Bureau de la Commission Locale de l'Eau

25 janvier 2019

1. Avis sur le projet Co'Met

Le projet Co'Met (Centre Orléans Métropole) est ici soumis à l'avis de la CLE. Ce projet va réunir une salle de sports, un palais des congrès, un parc des expos et un zénith sur le même site. Il se situe à Orléans, le long de la RD2020, en zone inondable, le long du Bras des Montées.

Déviations route de Jargeau – rapport BRGM

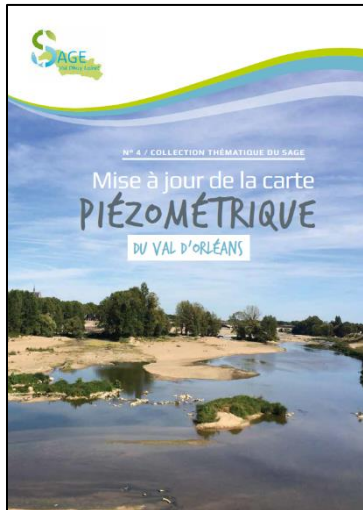
Le BRGM apporte un certain nombre de recommandations afin que la prise en compte des risques de mouvements de terrain et des risques de modifications des écoulements souterrains soit maximale.

Certains membres du bureau font part de leur étonnement quant à la non diffusion publique de ce document. Pourquoi reste-t-il confidentiel ? La plupart des membres du bureau en ont eu connaissance via la diffusion par le SAGE.

Un membre indique que les autres ponts sur la Loire à Orléans ou Jargeau ont également été construits en zone karstique et qu'ils sont toujours en place.

Un courrier sera adressé au département afin de leur demander quelles suites ont été données suite aux recommandations du BRGM.
